Widerspruch gegen den Bebauungsplan für die geplante Bebauung des 2. Bauabschnitts des Bereiches Wolfäcker im Stadtteil Unterweiler

Bebauungsplan "Wolfäcker - 2. BA"

Öffentliche Auslegung des Bebauungsplanentwurfs „Wolfäcker 2. BA“

Südwest Querschnitt

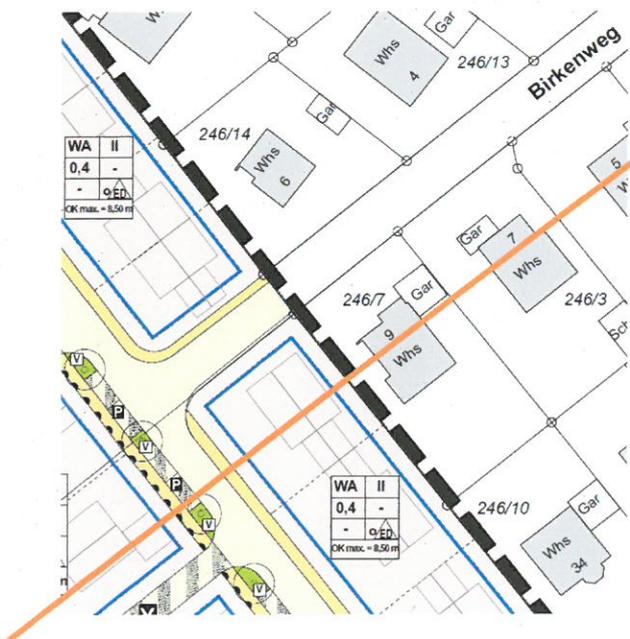
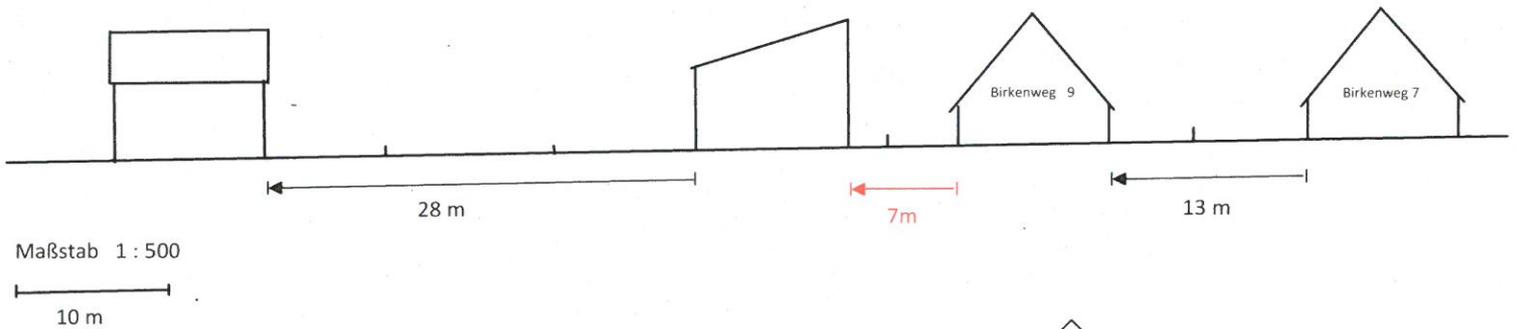
Zeichnung Südwest-Querschnitt, 2 bestehende Wohnhäuser (exemplarisch hier Birkenweg 9 und Birkenweg 7, fast gleich aber auch für Greutstraße 34 und Birkenweg 6) und zwei neue Wohnhäuser wie sie nach geplanten Bebauungsplan erlaubt wären.

Auf der rechten Seite ersichtlich: Ortsübliche Abstände (hier 13 Meter).

Links ersichtlich: Ein Abstand von bis zu 28 Meter ist im neu geplanten Wohngebiet zwischen den neuen Gebäuden möglich, nur die erste geplante Häuserreihe hat einen sehr geringen Abstand (von hier nur 7 Metern) zu unseren Häusern. Dies ist sowohl ortsunüblich als auch ungerecht.

Projektleiter: Wolf Scheffl
 Kanalarerschließung
LAGEPLAN

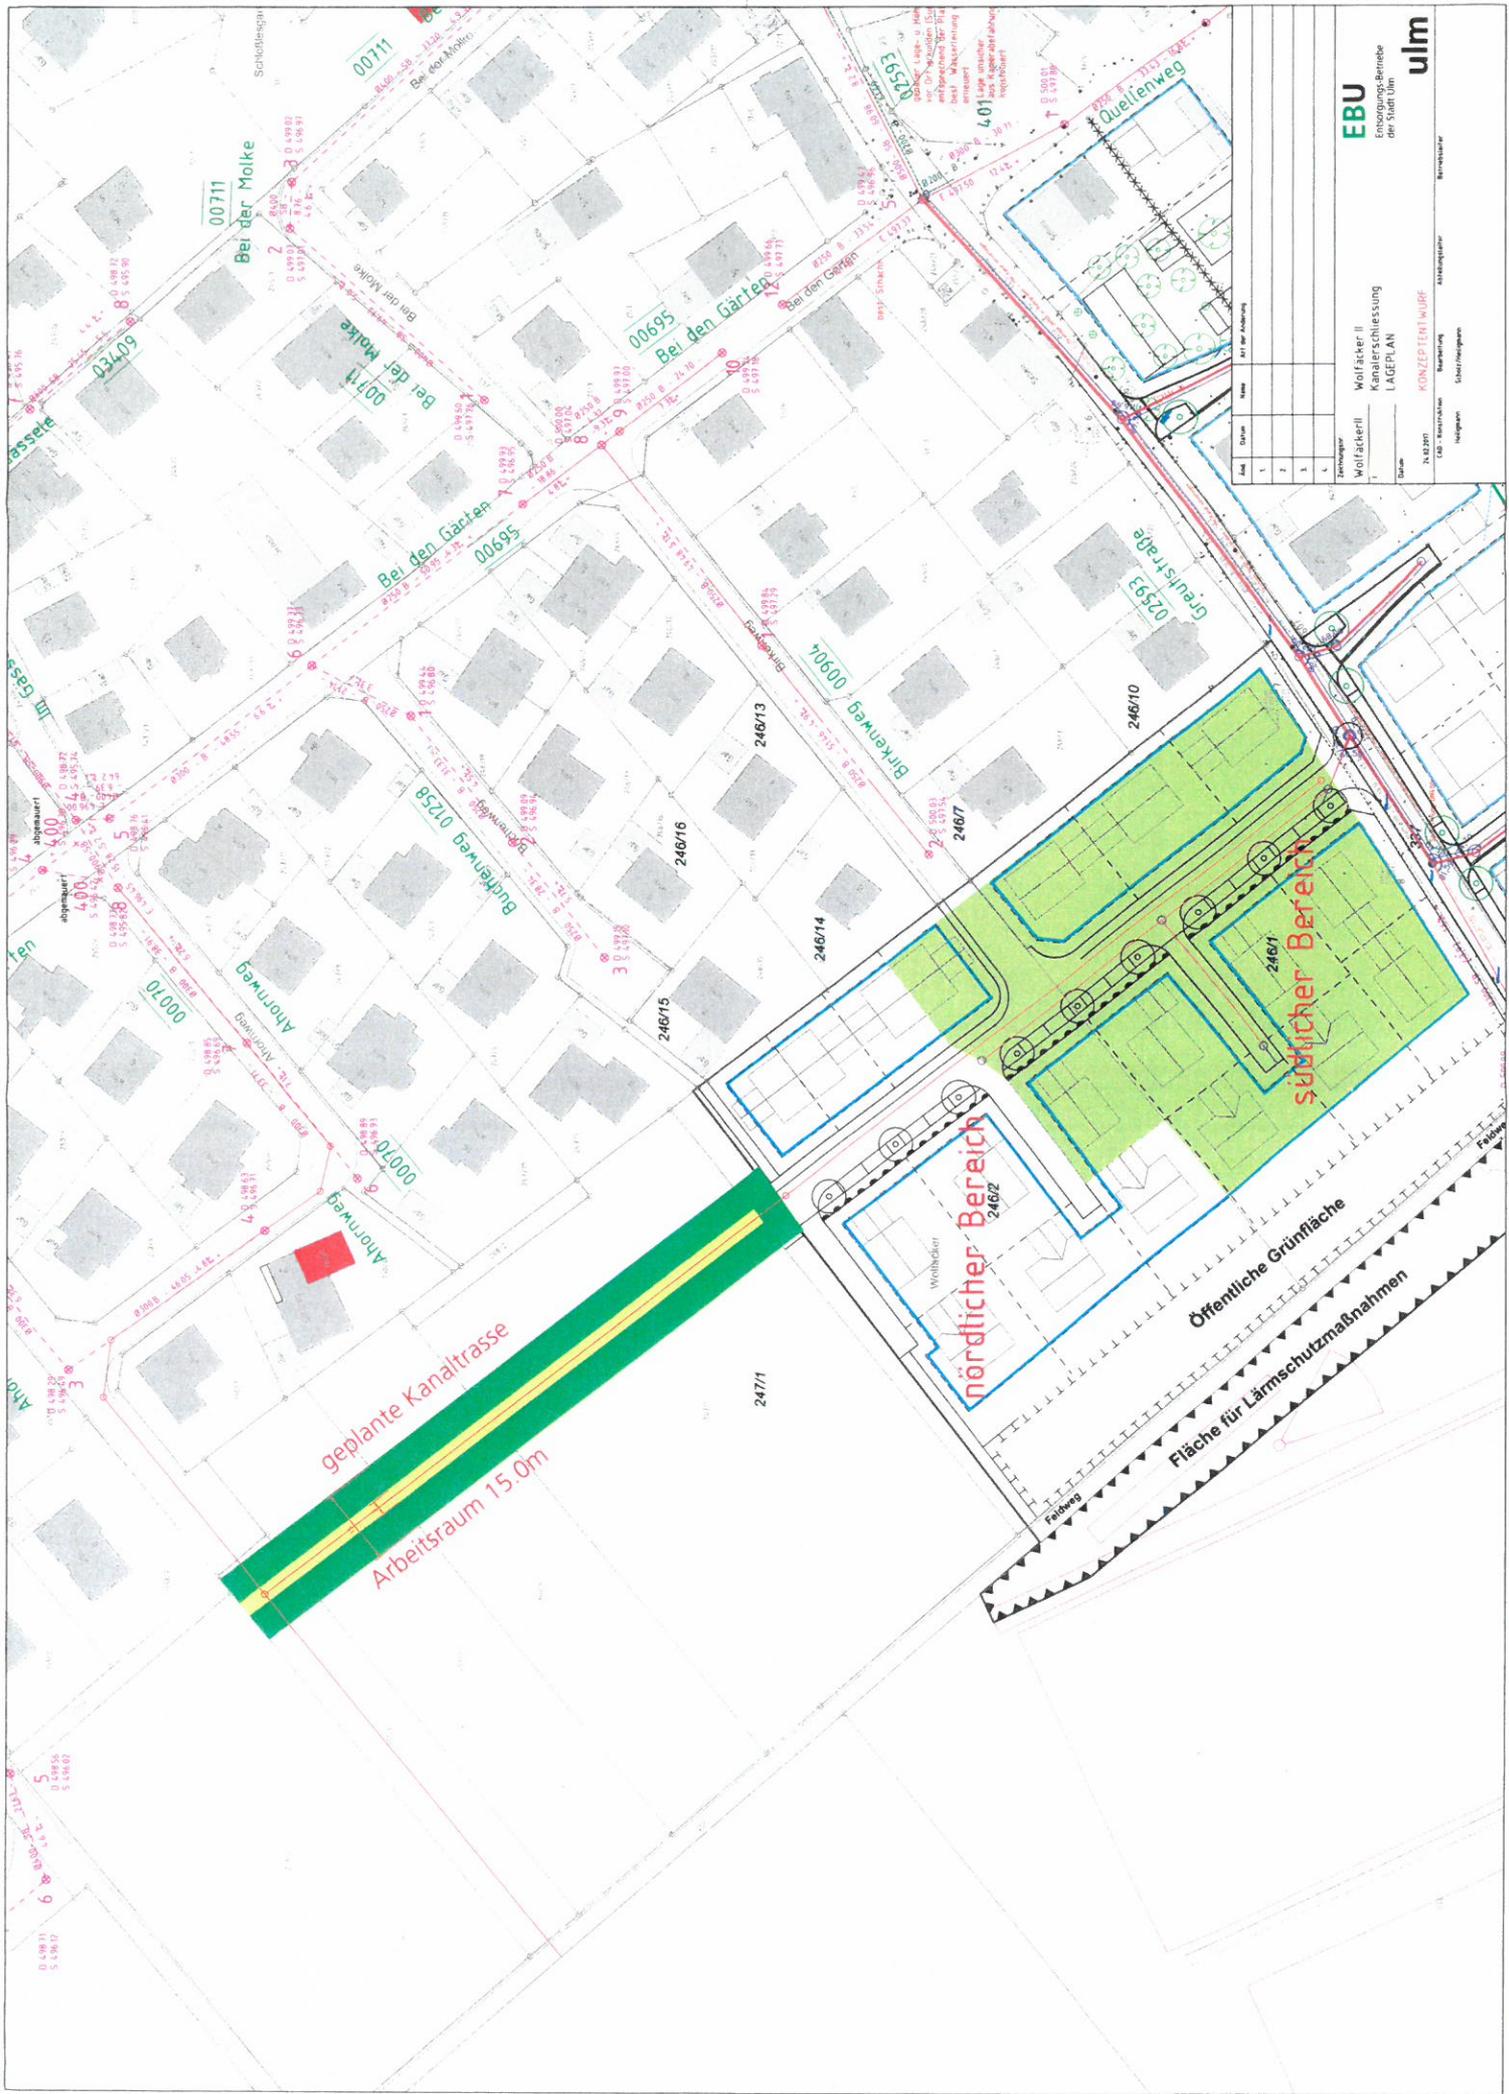
Die abwassertechnische Erschließung des Gesamtgebietes ist nicht sichergestellt. Für die Erschließung des Gesamtgebietes ist ein aufgrund der Höhenverhältnisse und der freien Kapazitäten im Kanalnetz ein Abwasserkanal in nordwestliche Richtung aus dem Gebiet durch die landwirtschaftlichen Flächen Flst 247/1, 250/2; 251/1 bis zum Anschluss im Ahornweg erforderlich. Die Flächen stehen nach Auskunft von LI für Kanalbauarbeiten nicht zur Verfügung. Die EBU schlagen eine Aufteilung des Gebietes vor: Der südliche Teil umfasst ca. 11 Bauplätze im Bereich zwischen Birkenweg und Greutstraße. Dieser Abschnitt kann über die bestehende Kanalisation in der Greutstraße abgeleitet werden. Der nördliche Abschnitt mit weiteren ca. 8 Bauplätzen kann später nach Grundstückserwerb / Einholung von Grunddienstbarkeiten auf der Kanaltrasse umgesetzt werden. (vgl. Lageplan)
